SUPERINTENDENCIA DE INDUSTRIA Y COMERCIO	
RAD: 14-71616- -6	FECHA: 2015-01-30 09:06:09
DEP: 2020 DIRECCION DE NUEVAS CREACIONES	EVE: 1 REGISTRO/DEPOSITO/CONCESION/DEPOSITO
TRA: 3 PATENTES DE MODELO DE UTILIDAD	FOLIOS: 5
ACT: 519 PRESENTACION

Asunto: Radicación: 14-71616- -6
Trámite: 3
Evento: 1
Actuación: 519
Oficio: 892
Folios: 5

Título de la solicitud: “Cantina isotérmica para contribuir con el mantenimiento del recuento bacteriano para evitar la acidificación de la leche” (Fl. 1).

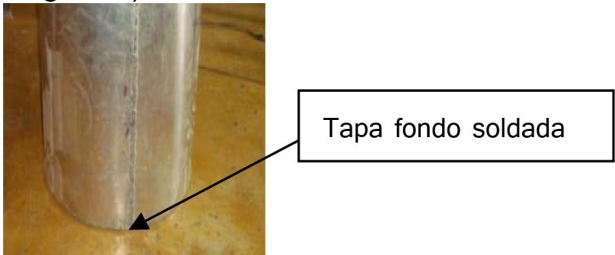
Características esenciales	D1
Carcaza o Chaqueta Isotérmica en aluminio que recubre el cilindro de la cantina caracterizada por:	Tanque isoterma con recubrimiento externo (Resumen, pág. xii)
Lamina en aluminio entre calibre 18 y 22 soldada en el perímetro del cuerpo de la cantina.	Lamina en aluminio (Resumen, pág. xii) soldada en el perímetro del cuerpo de la cantina. 
Un recubrimiento con espuma de poliuretano de alta densidad.	Un recubrimiento con espuma de poliuretano de alta densidad (Resumen, pág. xii).
Tapa fondo en lámina de aluminio calibre entre 18 y 22 soldada en el fondo de la cantina en medio	Tapa fondo en lámina de aluminio soldada en el fondo de la cantina (Resumen pág. xii y Pág. 107).

De acuerdo con la tabla anterior, las características esenciales de la carcasa de la reivindicación 1 habían sido divulgadas previamente en el documento D1, por lo tanto, la materia reivindicada no es nueva.
